开阳县城控制性详细规划 顶方南-01-03地块调整报告

2025年09月

► 原控规地块图则

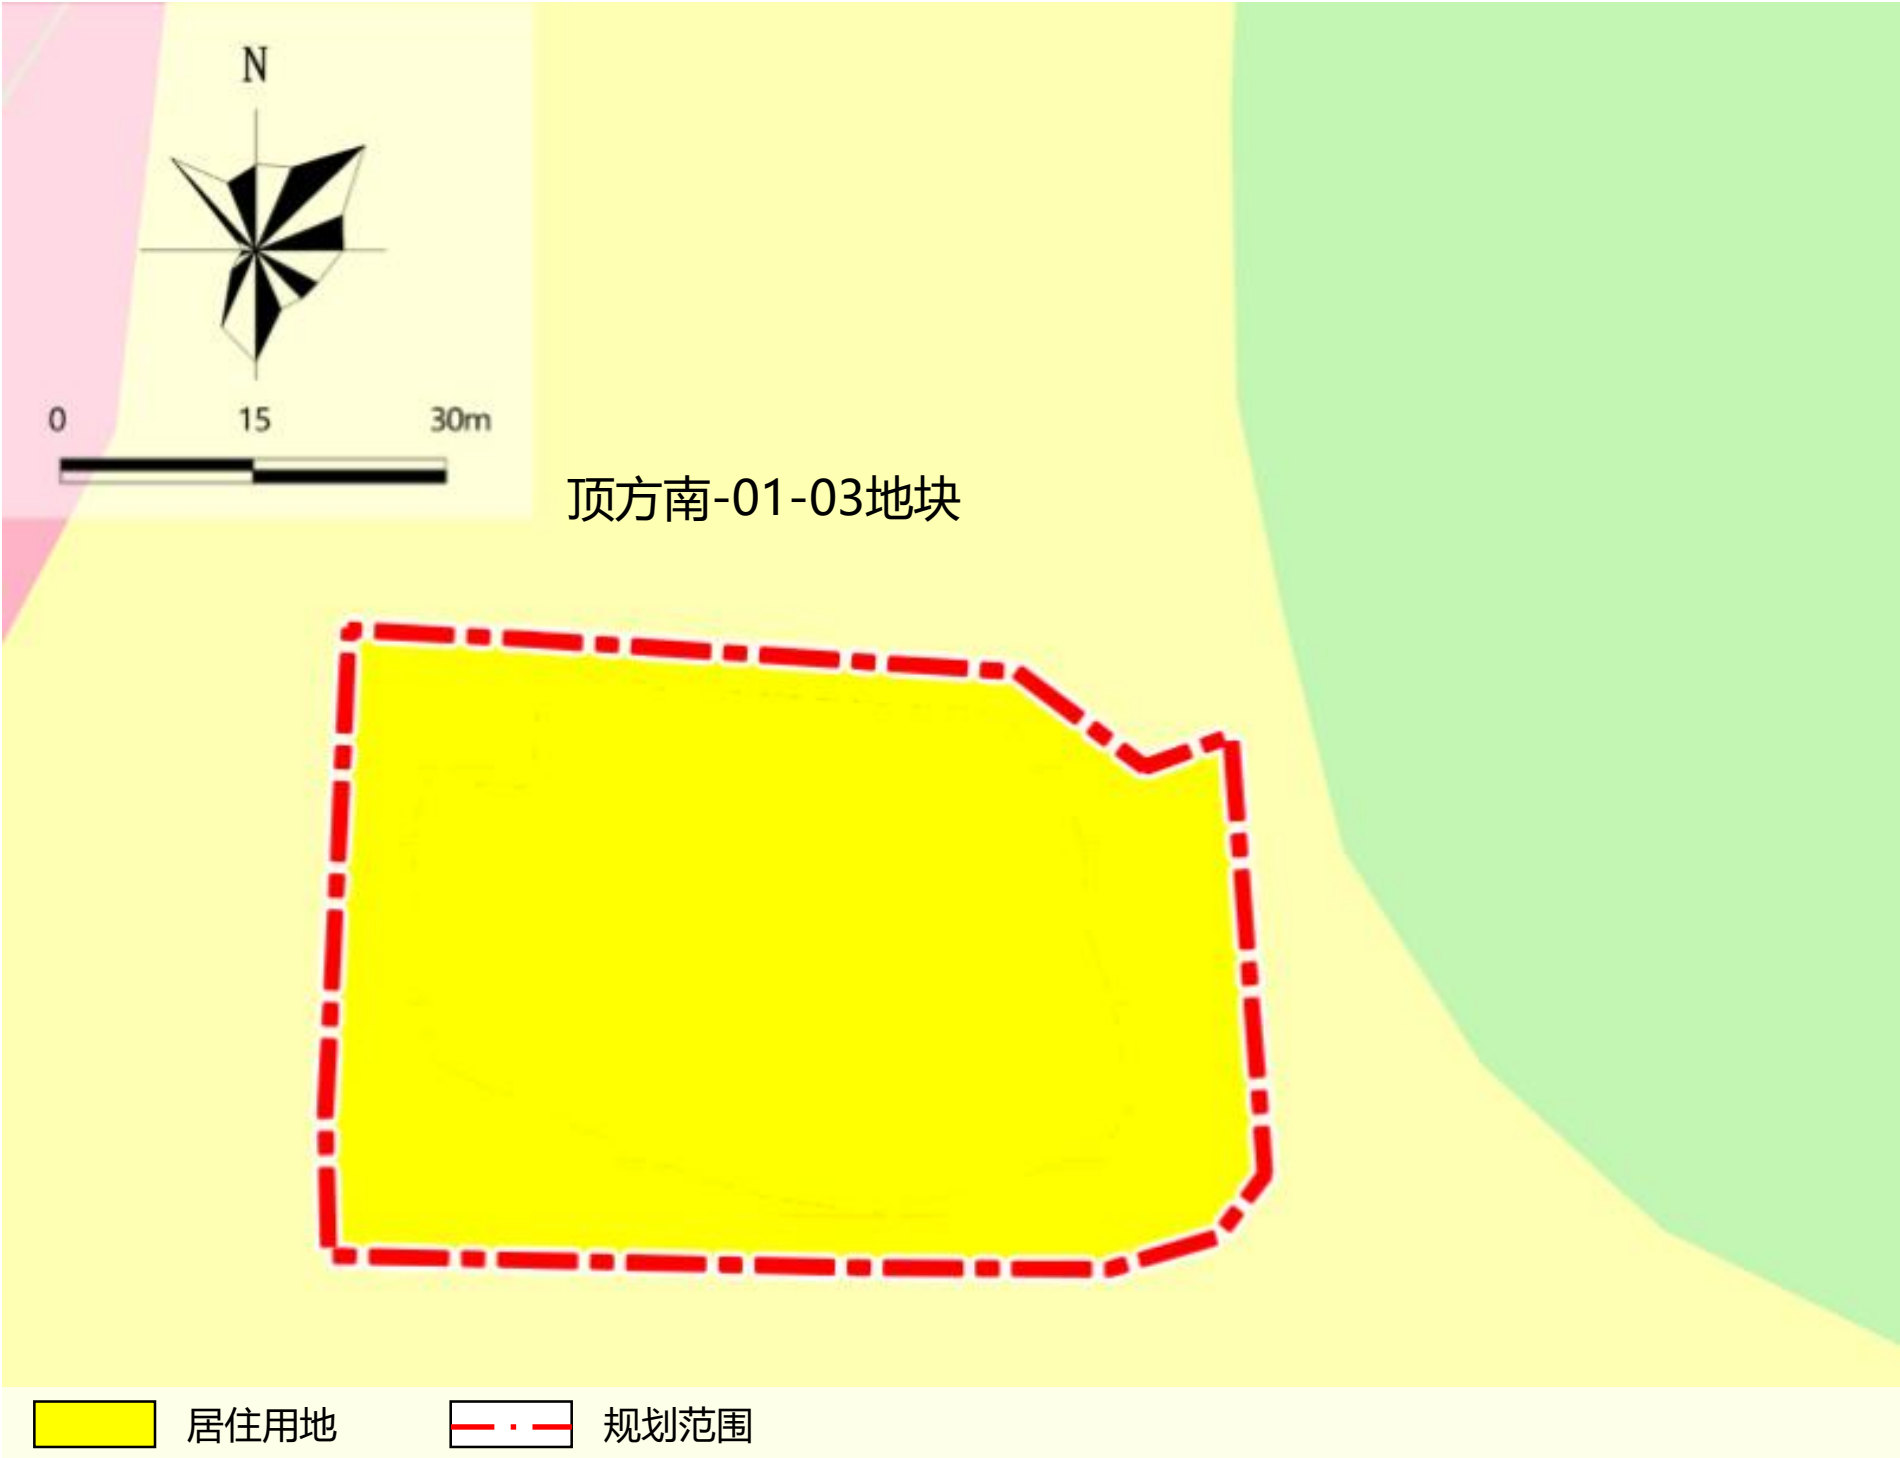
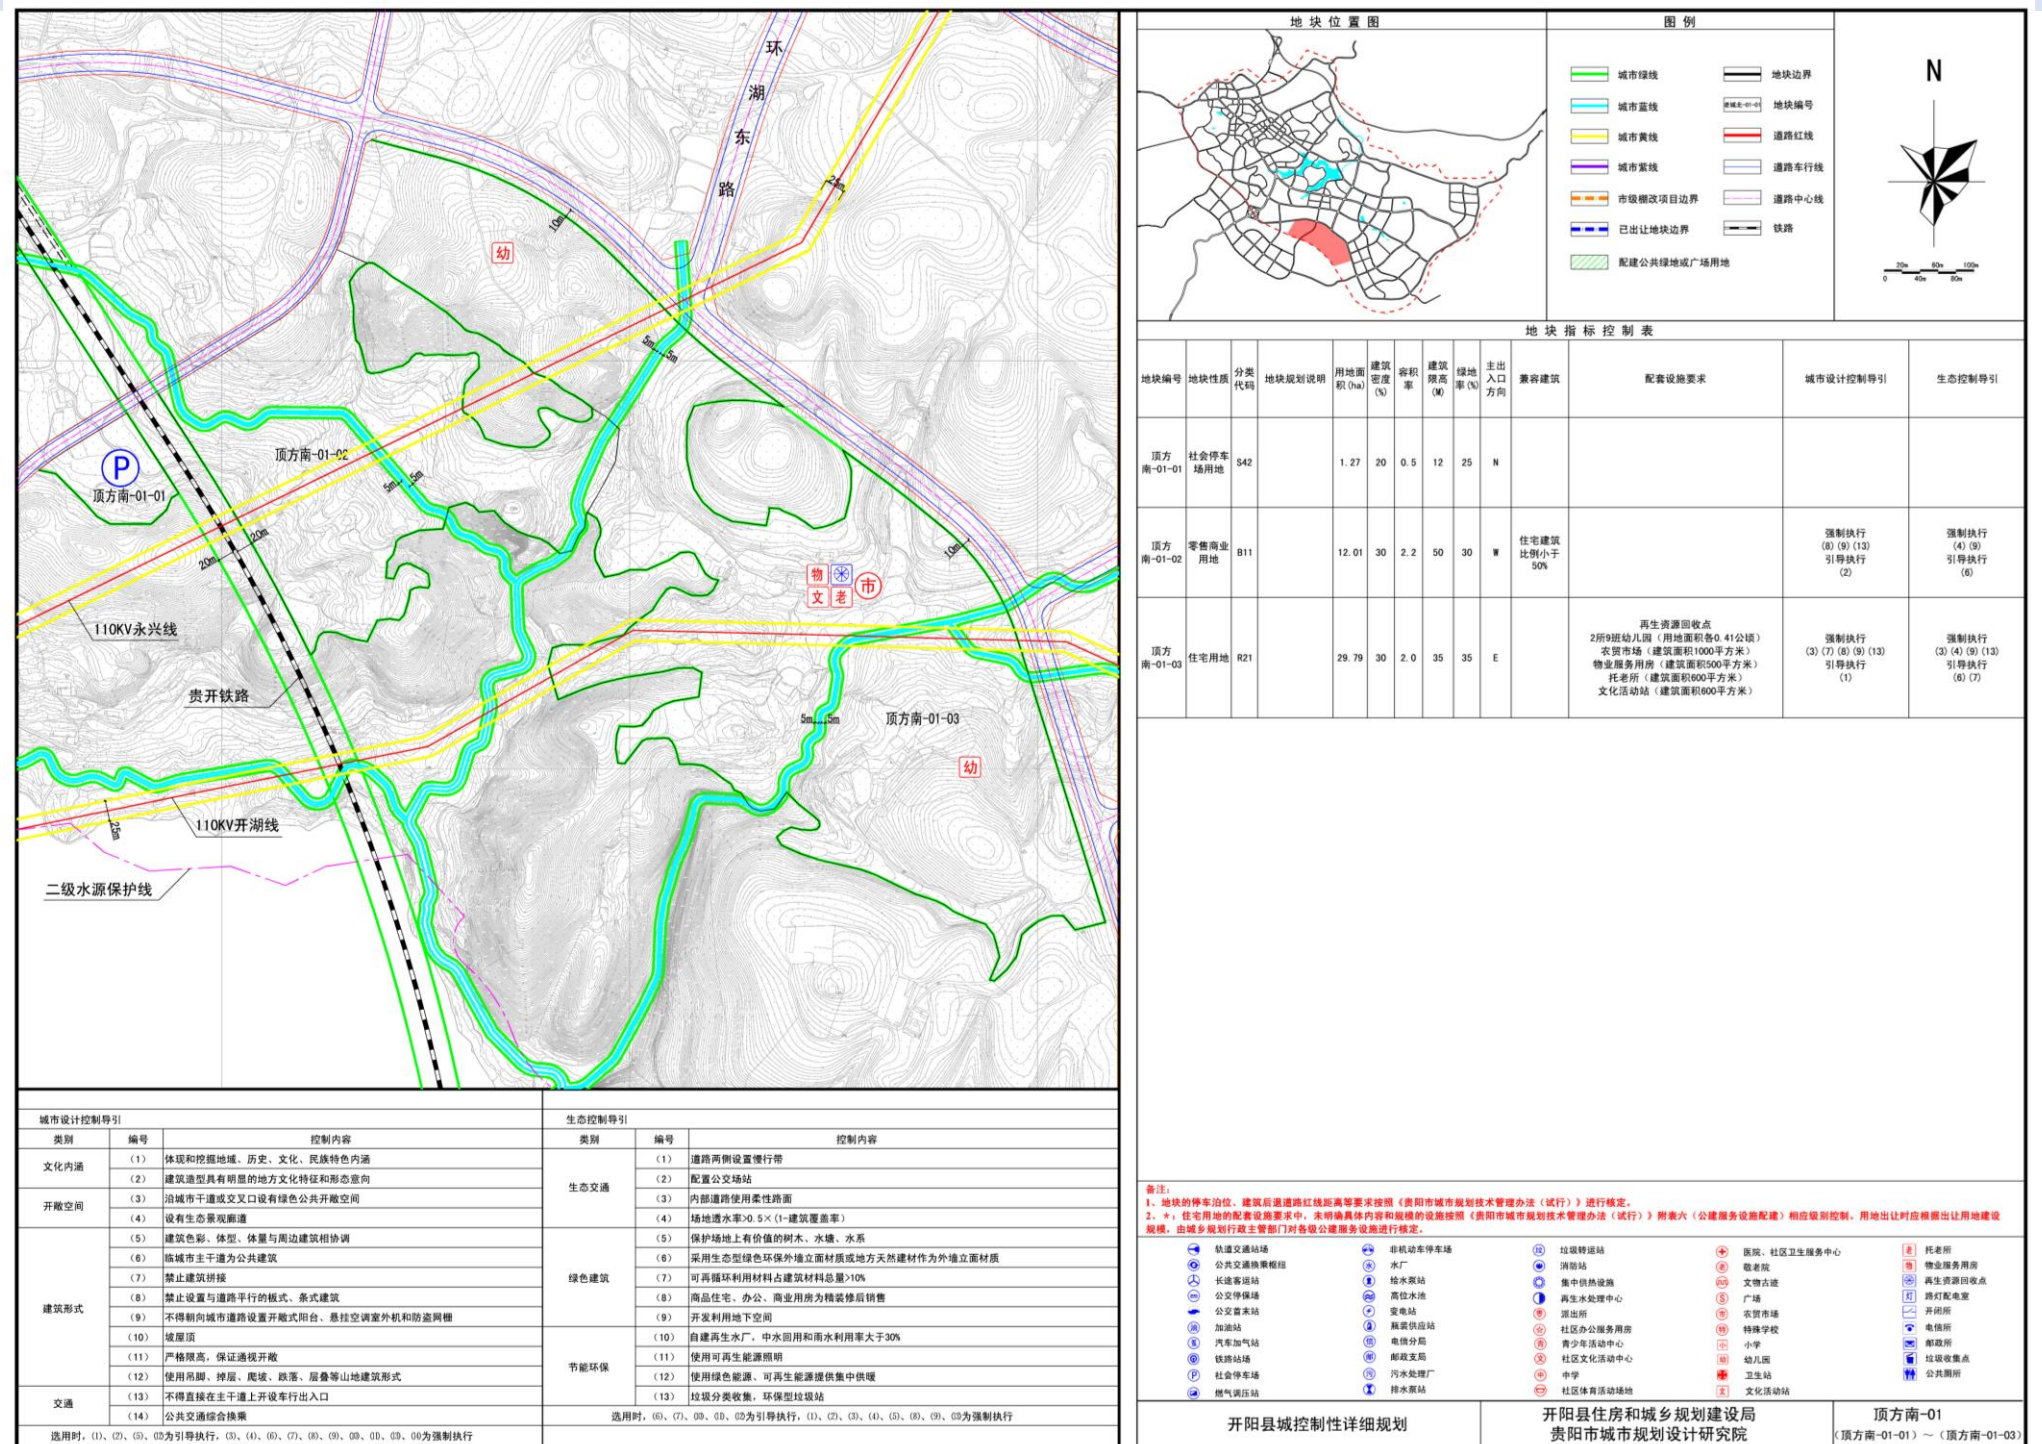
原控规用地性质为居住用地，因规划需求，本次规划范围调整为**其他服务设施用地**（用地用海性质为：**特殊用地中殡葬用地**）。

3.2 土地利用规划图调整

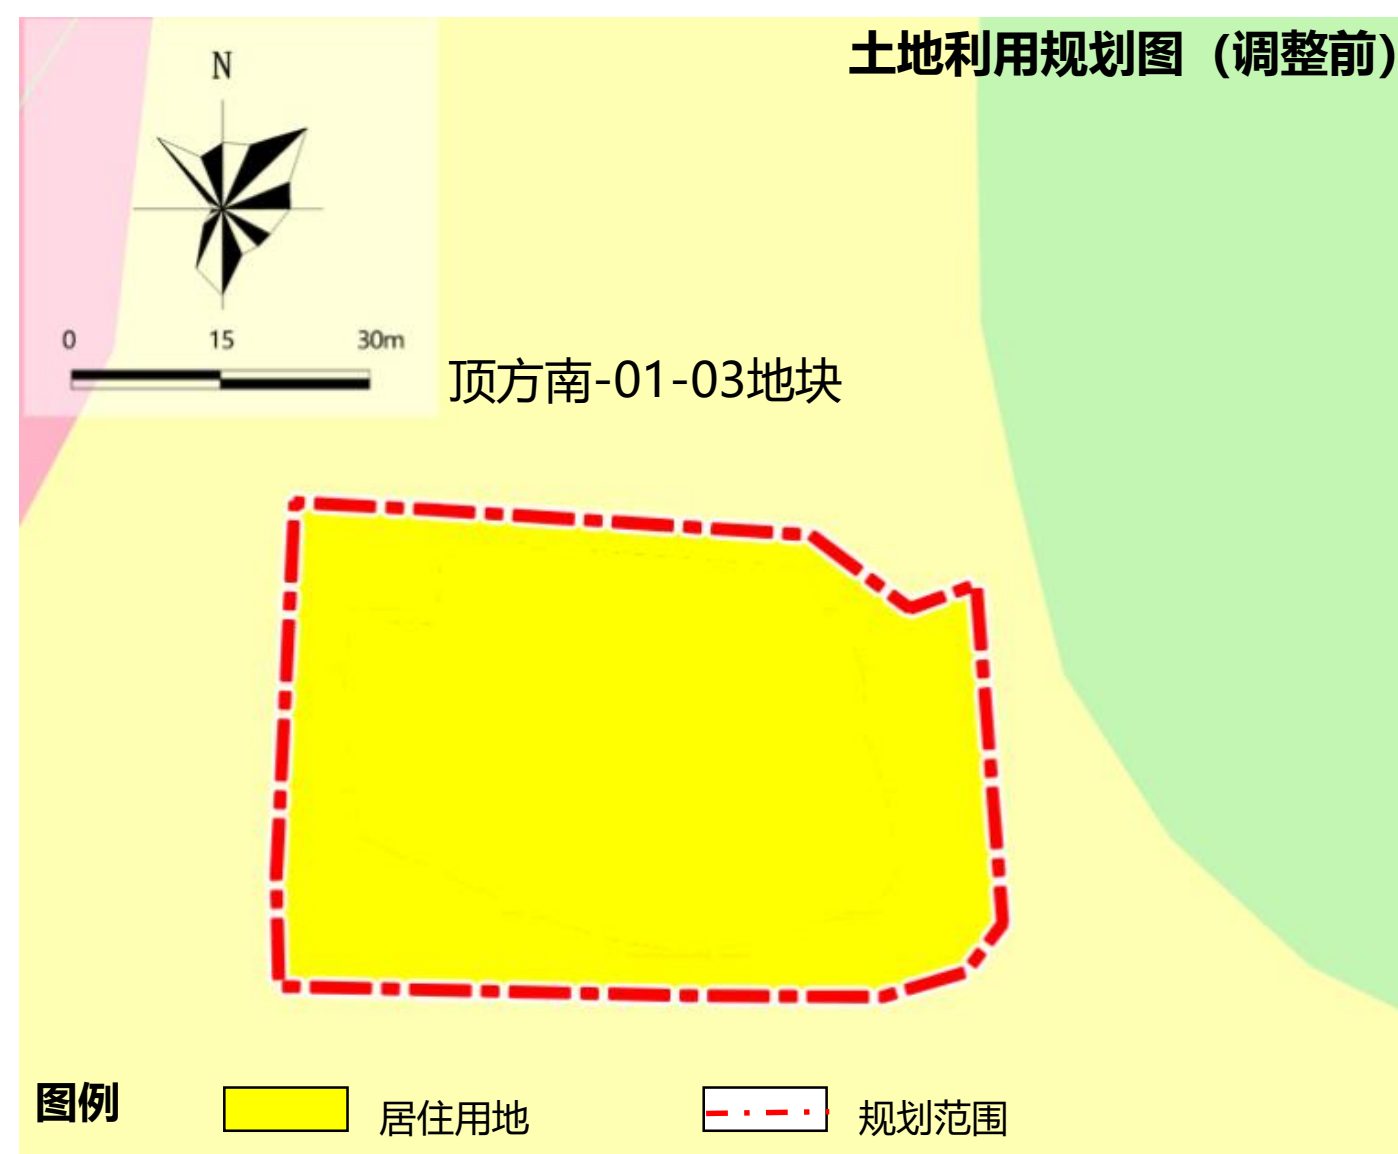
本次调规地块是《开阳县城控制性详细规划》**顶方南-01-03地块**。由居住用地调整为**其他服务设施用地**（用地用海性质为：**特殊用地中殡葬用地**）。

5.2规划地块图则

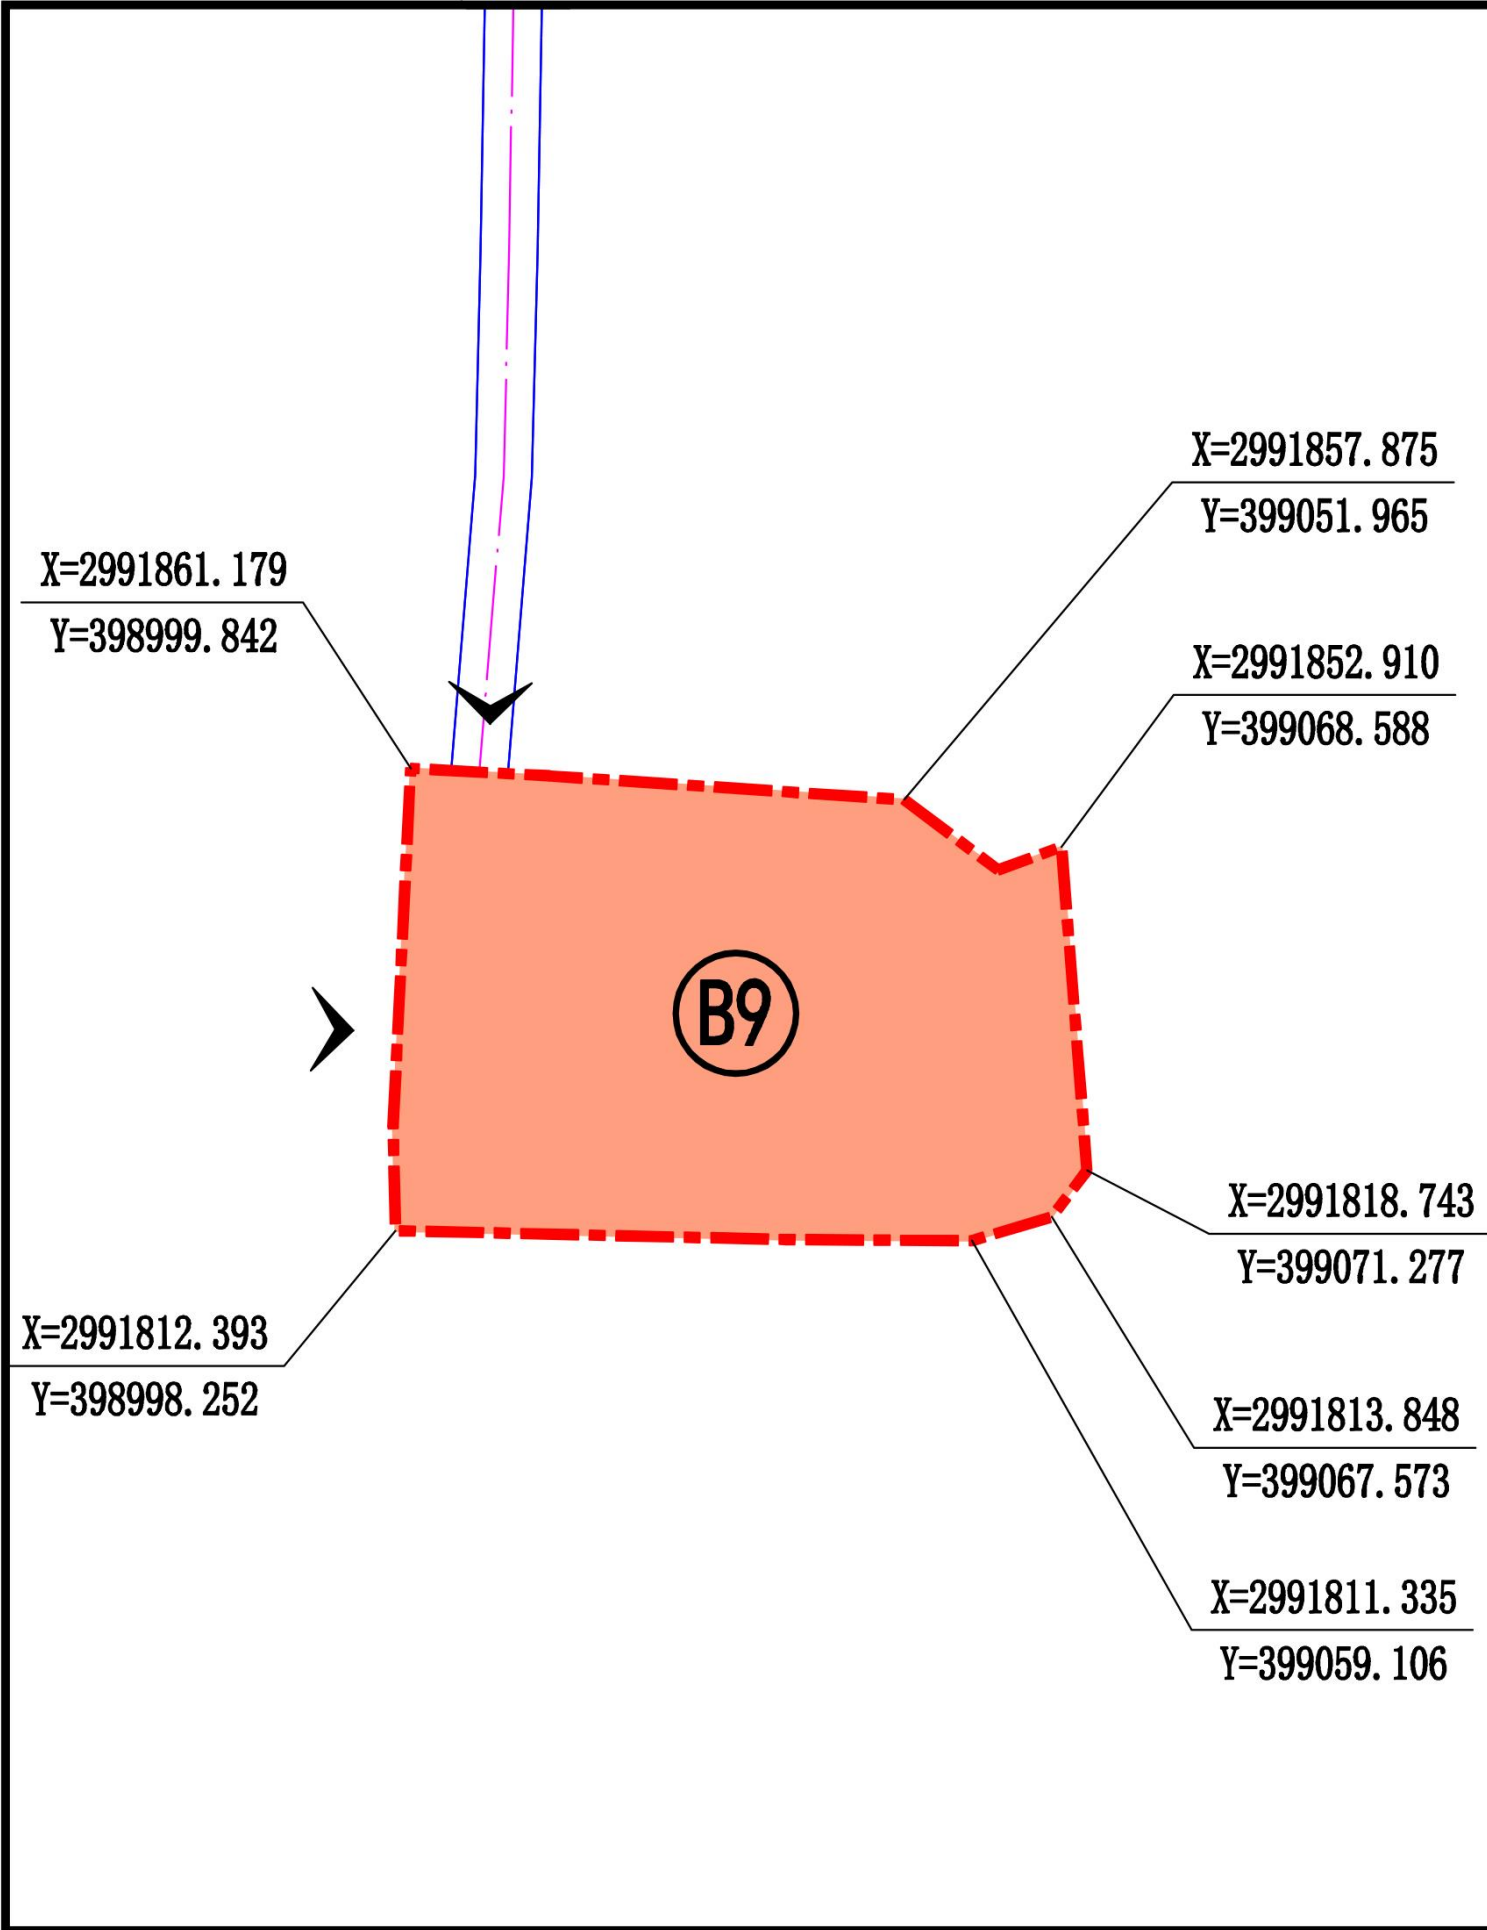
用地性质调整为其他服务设施用地，**容积率从2.0调整为1.0**，其他指标建筑密度、容积率、建筑限高、绿地率**均未调整**。

地块	用地代码	用地性质	用地面积(公顷)	建筑密度	容积率	建筑高度(米)	绿地率(%)	主出入口方向	配套设施	备注
顶方南-01-03	R21	住宅用地	0.33	30	2	35	35	E	—	
T顶方南-01-03	B9	其他服务设施用地	0.33	30	1	35	35	W、N	—	用地用海用地性质为：特殊用地中殡葬用地
